**Bebauungsplan Nr. 256
– Schaeferstraße/ Am Stadtgarten –
Stadtbezirk Herne-Mitte**

Stellungnahmen und Abwägungsvorschlag

der Verwaltung zu den im Rahmen der Beteiligungen der Öffentlichkeit gemäß § 3 Absatz 1 und 2 Baugesetzbuch (BauGB) sowie der Beteiligungen der Behörden und sonstiger Träger öffentlicher Belange gemäß § 4 Absatz 1 und 2 BauGB eingegangenen Stellungnahmen

Anlage

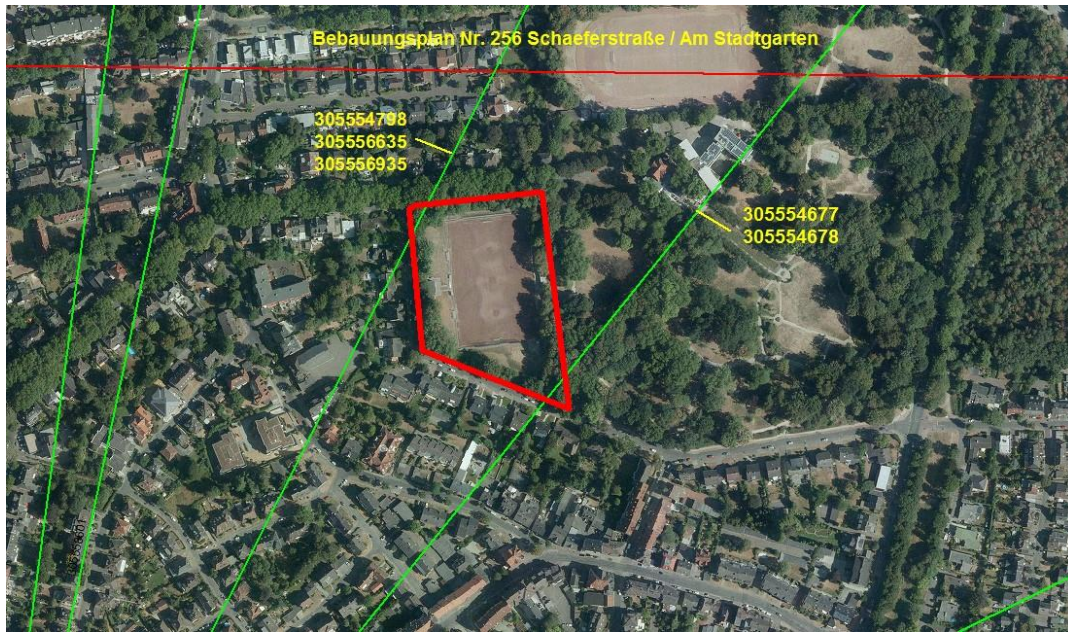
durch das Plangebiet führen 5 Richtfunkverbindungen hindurch, oder grenzen nah an die Fresnelzone der Richtfunkverbindung 305554798 befindet sich in einem vertikalen Korridor zwischen 56 m und 86 m über Grund die Fresnelzone der Richtfunkverbindungen 305556635, 305556935 befindet sich in einem vertikalen Korridor zwischen 43 m und 73 m über Grund

Die farbige Linie versteht sich als Punkt-zu-Punkt-Richtfunkverbindung der Telefónica Germany GmbH & Co. OHG. Das Plangebiet ist im Bild mit einer dicken roten Linie eingezeichnet.

Man kann sich diese Telekommunikationslinie als einen horizontal über der Landschaft verlaufenden Zylinder mit einem Durchmesser von rund 30-60m (einschließlich der Schutzbereiche) vorstellen (abhängig von verschiedenen Parametern). Bitte beachten Sie zur Veranschaulichung die beiliegende Skizze mit Einzeichnung des Trassenverlaufes. Alle geplanten Konstruktionen und notwendige Baukräne dürfen nicht in die Richtfunktrasse ragen.

Wir bitten um Berücksichtigung und Übernahme der o.g. Richtfunktrasse in die Vorplanung und in die zukünftige Bauleitplanung bzw. den zukünftigen Flächennutzungsplan. Innerhalb der Schutzbereiche (horizontal und vertikal) sind entsprechende Bauhöhenbeschränkungen festzusetzen, damit die raumbedeutsame Richtfunkstrecke nicht beeinträchtigt wird.

Der Bebauungsplan ermöglicht eine maximal zweigeschossige Bebauung in einem reinen Wohngebiet. Damit kann es als ausgeschlossen angesehen werden, dass Bauhöhen erreicht werden, durch welche die dargestellten Richtfunkverbindungen beeinträchtigt werden können. Entsprechende (weitere) begrenzende Festsetzungen sind daher im Bebauungsplan nicht erforderlich.
